Sécurité des véhicules automobiles

Sièges d'appoint à dossier haut Ferrari Befix - Révision des instructions sur le positionnement de la ceinture épaulière dans le guide

Figure 2. Guide de ceinture épaulière en forme de « U »

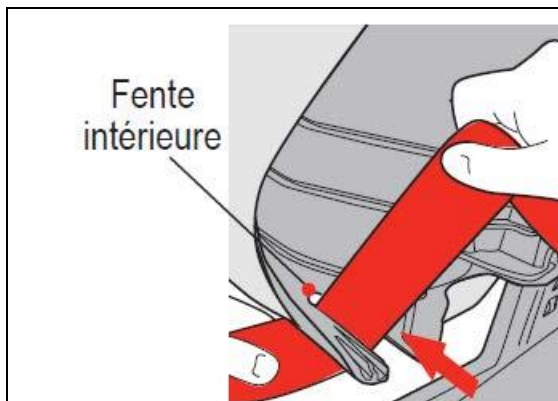
Il est possible que les étiquettes apposées sur le siège d'appoint et que les manuels d'instructions en français et en anglais distribués avec le siège n'indiquent pas la bonne configuration du guide de ceinture épaulière. En l'absence d'instructions adéquates, il est possible que la ceinture épaulière soit positionnée incorrectement, ce qui empêcherait la ceinture de glisser librement dans le guide. Les instructions révisées précisent la bonne façon de faire passer la ceinture épaulière dans le guide. Transports Canada a cerné ce problème dans le cadre du programme d'enquêtes sur les défauts après avoir reçu une plainte d'un consommateur.

La société 5514 KM a révisé la page d'instructions pour que celles-ci décrivent clairement la procédure à suivre afin de positionner correctement la ceinture épaulière du véhicule.

Instructions : Enfilez la ceinture épaulière dans la fente intérieure du guide de ceinture épaulière du siège d'appoint situé en-dessous de l'appuie-tête. Faites glisser la ceinture épaulière dans la partie ouverte de la fente.
